MINISTARSTVO GOSPODARSTVA
I ODRŽIVOG RAZVOJA

KLASA: UP/I-351-02/20-45/46

Ministarstvo gospodarstva i održivog razvoja na temelju članka 97. stavka 1., a u vezi članka 110. stavka 1. Zakona o zaštiti okoliša („Narodne novine“, broj 80/13, 153/13, 78/15, 12/18 i 118/18), članka 22. Uredbe o okolišnoj dozvoli („Narodne novine“, broj 8/14 i 5/18) i članka po zahtjevu operatera GKP Čakom d.o.o., Mihovljanska 10, Mihovljan, Čakovec za izmjenom i dopunom uvjeta okolišne dozvole za postojeće odlagalište neopasnog otpada „TOTOVEC“, na lokaciji Gospodarska 2, Totovec, Čakovec, donosi:

RJEŠENJE O IZMJENI I DOPUNI UVJETA OKOLIŠNE DOZVOLE

Prilog 1. Tlocrt postrojenja s mjestima emisija, prekrivnim brtvenim slojem i ploham za odlaganje azbestnog otpada

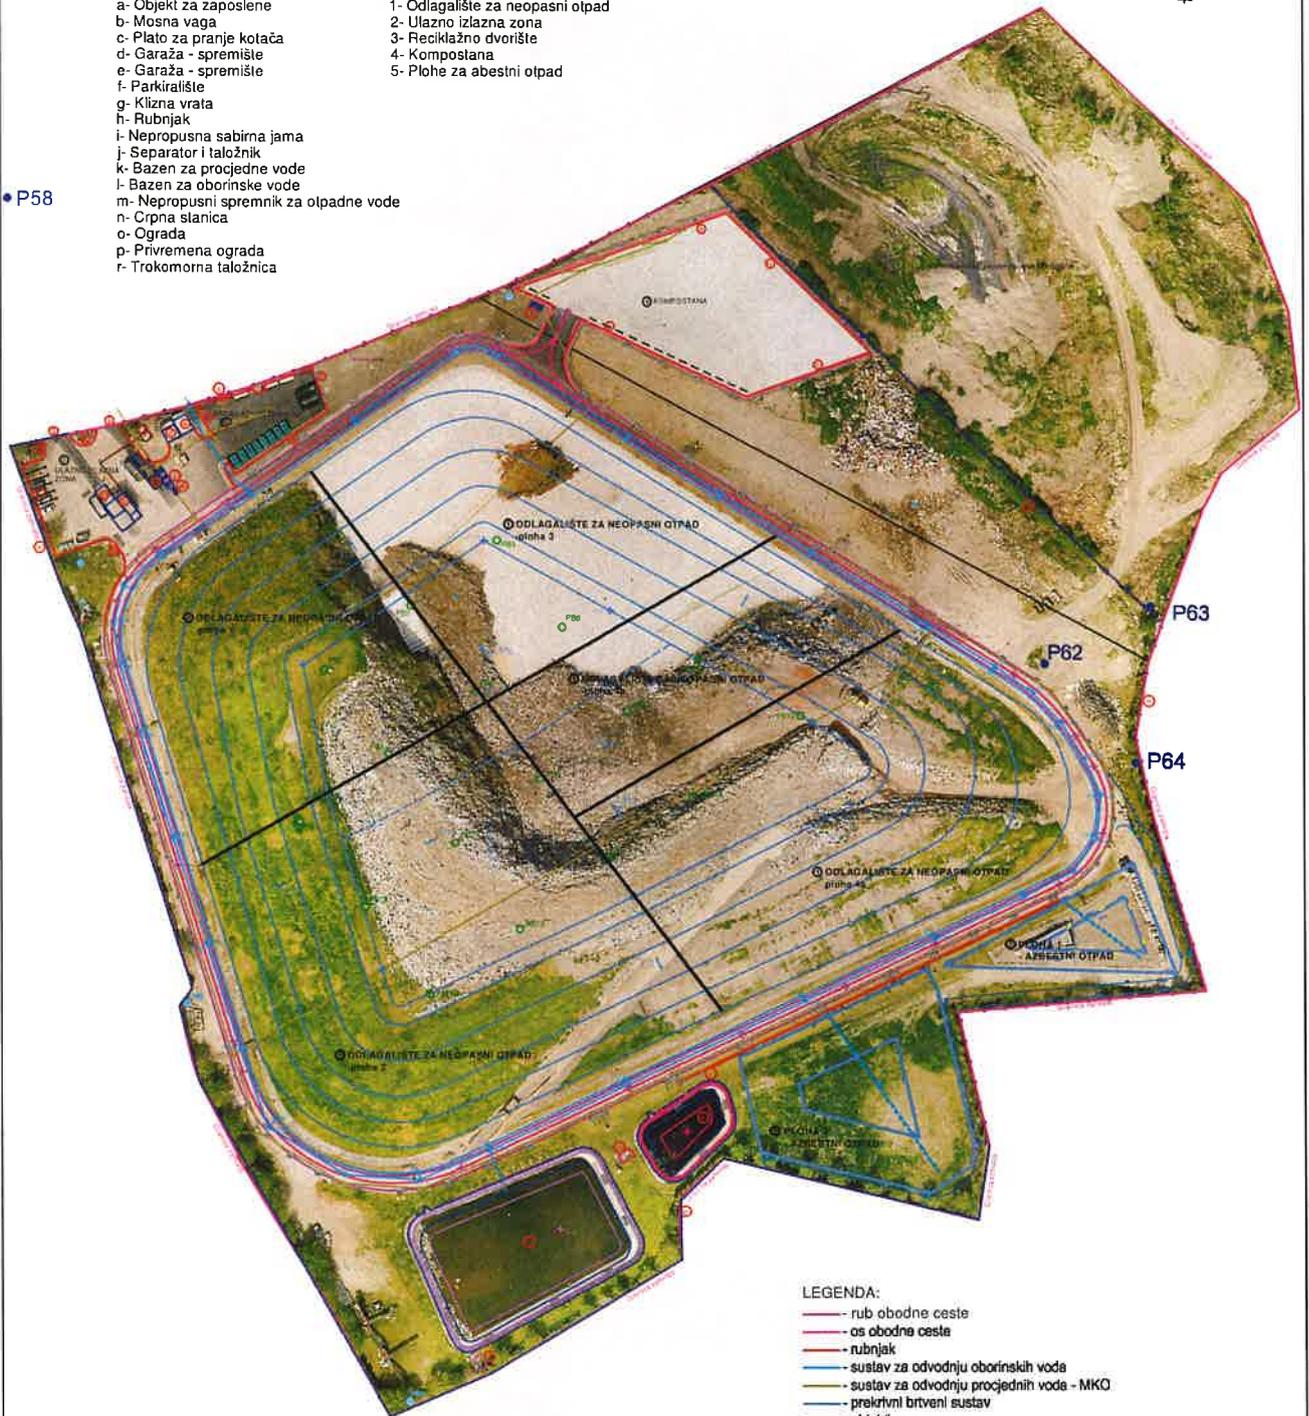
„Plohe 1 i 2 za odlaganje azbestnog otpada

oznaka 5. na Prilogu 1.

II.3. U Knjizi uvjeta okolišne dozvole, u točki 1.1. Procesne tehnike, u podnaslovu *Sustav za prikupljanje i odvodnju procjednih voda* briše se oznaka u prilogu 1 i upisuje se:

„(oznaka k u prilogu 1)“

II.4. U Knjizi uvjeta okolišne dozvole, u točki 1.1. Procesne tehnike, u podnaslovu *Sustav za oborinske vode* briše se oznaka u prilogu 1 i upisuje se:

„(oznaka l u prilogu 1)“

1.2.8. Građevinski otpad koji sadrži azbest odlagati na posebno uređene plohe za odlaganje azbestnog otpada (ploha 1 i 2) maksimalne hidrauličke vodljivosti $k=10^{-7}$ m/s (oznaka 5 na Prilogu 1). (OV, točka 2.3.3. i u skladu s točkom 10. Priloga III. Uredbe o okolišnoj dozvoli)

II.7. U Knjizi uvjeta Prilog 1. Tlocrt postrojenja sa mjestima emisija ukida se, te se istovremeno rješava dodavanjem Priloga 1. Tlocrt postrojenja sa mjestima emisija, prekrivnim brtvenim slojem i plohama za odlaganje azbestnog otpada koji su sastavni dio ovog rješenja.
